SUBSANACIÓN DE DEFICIENCIAS

MODIFICACIÓN DE PROYECTO BÁSICO Y PROYECTO DE EJECUCIÓN

CIP VALDESPARTERA III - 12 UNIDADES PRIMARIA (FASE II)

PARCELA 89.49 DEL BARRIO DE VALDESPARTERA DE ZARAGOZA

SOLUCIÓN INDICADA EN NORMATIVA DE PLAN PARCIAL

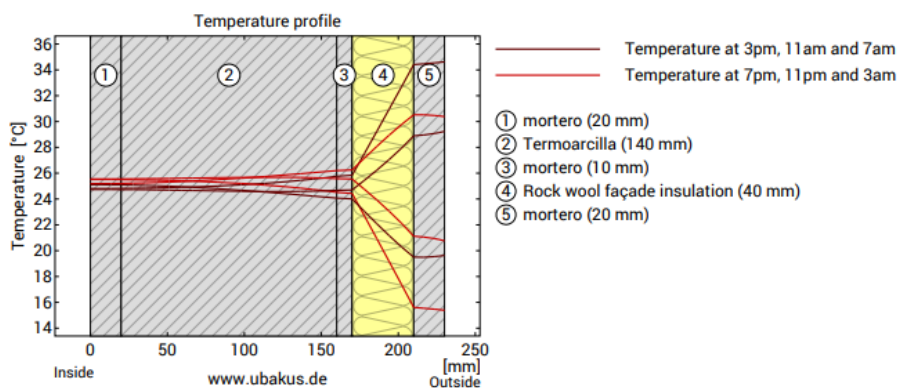
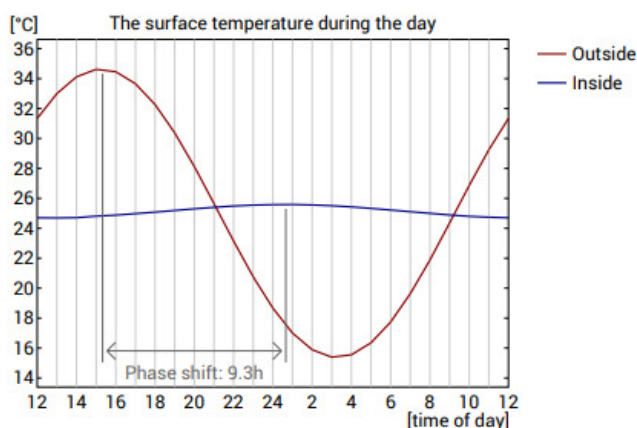
- Justificar los artículos del 3.1.5, 3.1.6, 3.1.7, 3.1.8, 5.3.3 y 5.4.4 del Plan Parcial de Valdespartera, su cumplimiento, su imposibilidad de cumplimiento o la implantación de medidas análogas
- El edificio se sitúa en una zona de servidumbre aeronáutica de acuerdo al Plan Director del aeropuerto de Zaragoza y afectado por el Mapa de Ruido generado por el mismo. Por ello el valor de aislamiento acústico a ruido aéreo debe incrementarse en 4dBA de acuerdo a lo establecido en el CTE DB HR para zonas con ruido exterior dominante de aeronaves

El Plan Parcial indica que con el objeto de aumentar la inercia interna de los muros, el aislamiento térmico se localizará hacia el exterior de los cerramientos exteriores, disponiéndose hacia el interior hojas de elevada inercia térmica, tipo Termoarcilla o Arliblock de 14 cm., o similar. A continuación se justifica que la solución adoptada en proyecto genera una inercia mayor a la solución estándar exigida en la normativa.

TERMOARCILLA + AISLAMIENTO EXTERIOR (espesor de aislamiento necesario para llegar al valor de transmitancia térmica K que indica la normativa del Plan Parcial)

232 Kj/m2K de capacidad térmica, atenuación de calor interior-Exterior 9h

Phase shift*	9,3 h	Heat storage capacity (whole component):	232 kJ/m²K
Amplitude attenuation **	21,6	Thermal capacity of inner layers:	156 kJ/m²K
TAV ***	0,046
